**EXTRAIT DU REGISTRE DES DELIBERATIONS DU CONSEIL COMMUNAUTAIRE
DE LA COMMUNAUTE DE COMMUNES « ARDECHE DES SOURCES ET VOLCANS »
Séance du 31 Mars 2022**

Délibération N° 10.2022

Approbation du Plan Local d'Urbanisme intercommunal (PLUi) :

L'objet du présent document consiste à présenter comment les avis et observations ont été pris en compte dans le PLUi approuvé par le conseil communautaire le 31 mars 2022.

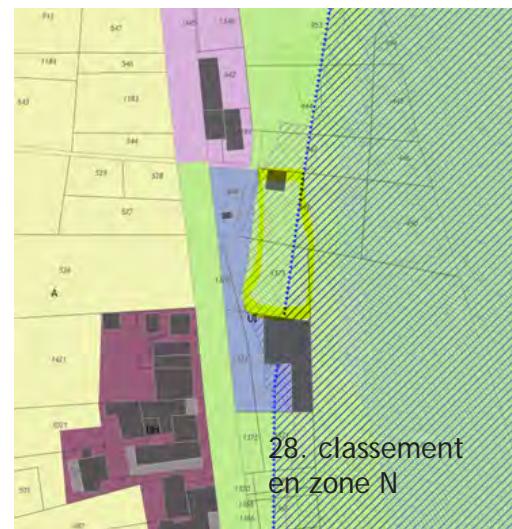
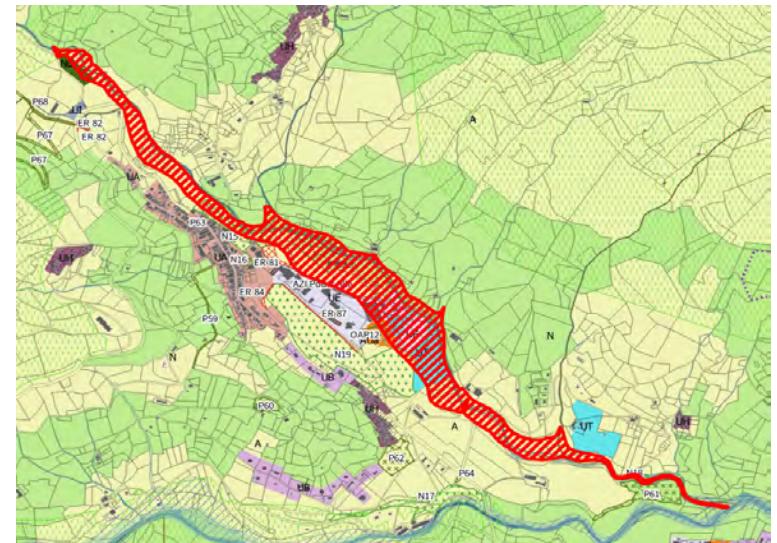
27. Compléter l'atlas des zones inondables de la Fontaulière avec l'emprise sur la Pourseille

27. Ajout de l'AZI sur la Pourseille : l'emprise de l'AZI de la Fontaulière sur le ruisseau de la Pourseille est reportée sur le zonage. Après vérification auprès des services de la DDT, suite aux aménagements successifs sur ce secteur post étude géomorphologique (extension collège, gymnase, EHPAD...), les conditions d'écoulement des eaux et d'expansion des crues ont été modifiées. L'Etat va commander prochainement une étude pour mettre à jour la connaissance du risque inondation sur la Pourseille. L'Etat demande à ce stade de l'élaboration du PLUi d'appliquer la trame de connaissance actuelle du risque, sans retoucher le périmètre des zones U de Montpezat-sous-Bauzon ni le schéma d'aménagement de l'OAP12. Une mise à jour sera effectuée en fonction des résultats de l'actualisation de la connaissance du risque inondation.

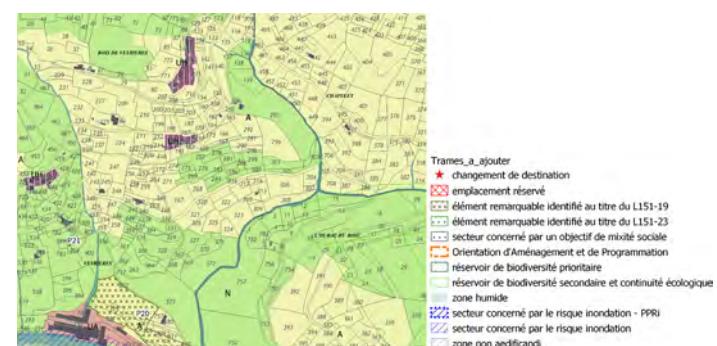
38. Compléter les annexes sanitaires avec les points de défense incendie.

38. Carte des annexes sanitaires avec les réseaux eaux potables, complétée des points DECI à titre indicatif (susceptibles d'évoluer régulièrement).

Barnas :

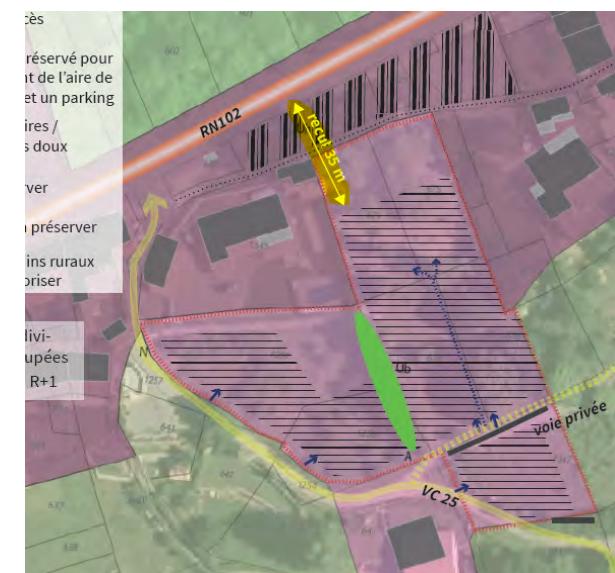
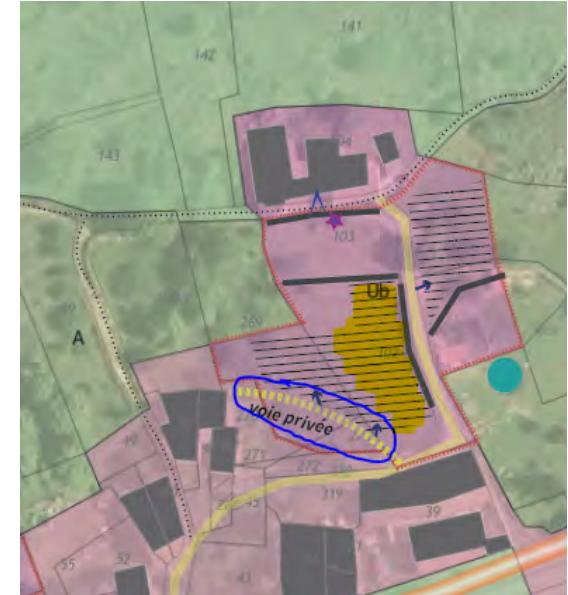
183. OAP 1 : Selon l'avis rendu par la CE sur la fiche observation O-BAR752 de la commune et E-BAR1262 pour problème accès.

184. OAP 2 : Selon l'avis rendu par la CE sur la fiche observation O-BAR742 et ORBAR722 pour erreur flèche de 35 m.

206. La rectification sera faite - voir remarque et réponse 183.

200. Thueyts : Camping Belos

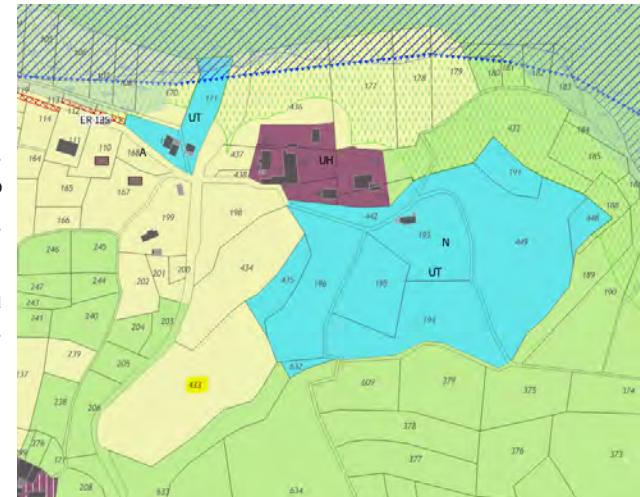
Selon l'avis fait sur la fiche O-THU241, accorder l'extension mesurée du camping sous réserve de production d'un dossier étayé, avec respect de la « doctrine camping ».

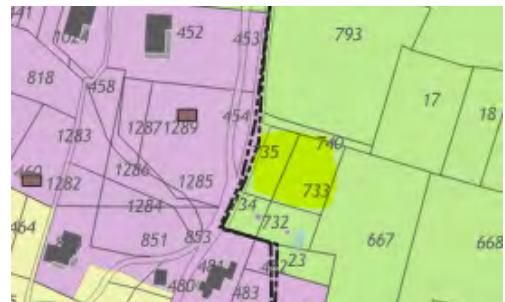
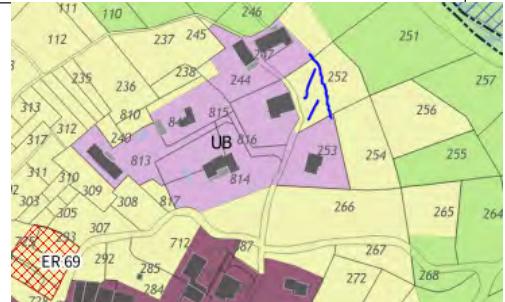
229. O-MEY1803 - Emmanuel RONSIERE - AE-36
Etudier son projet de lotissement

230. O-MEY1681 - Sébastien SARRAZIN - AD-318
Classement en UB si un PC a été accordé pour la parcelle AD-320

237. O-PER841- Bernadette RALLEYSSON - AB-178 et 227
Classement en A

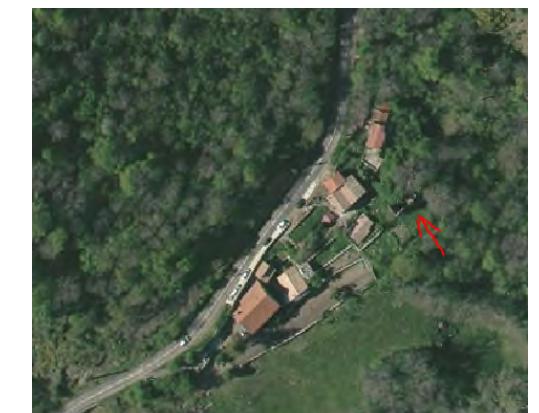
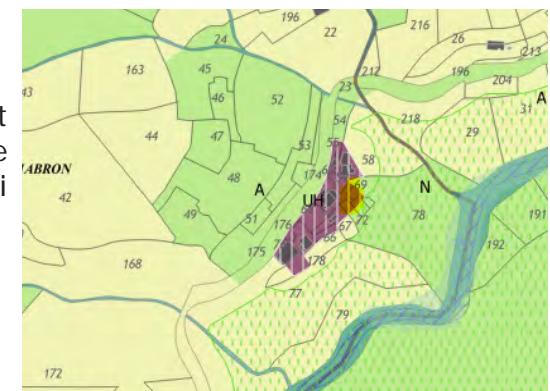
238. O-PER831 -Bernadette RALLEYSSON -AM-68, AM-69 et AM-70
Classement en UH
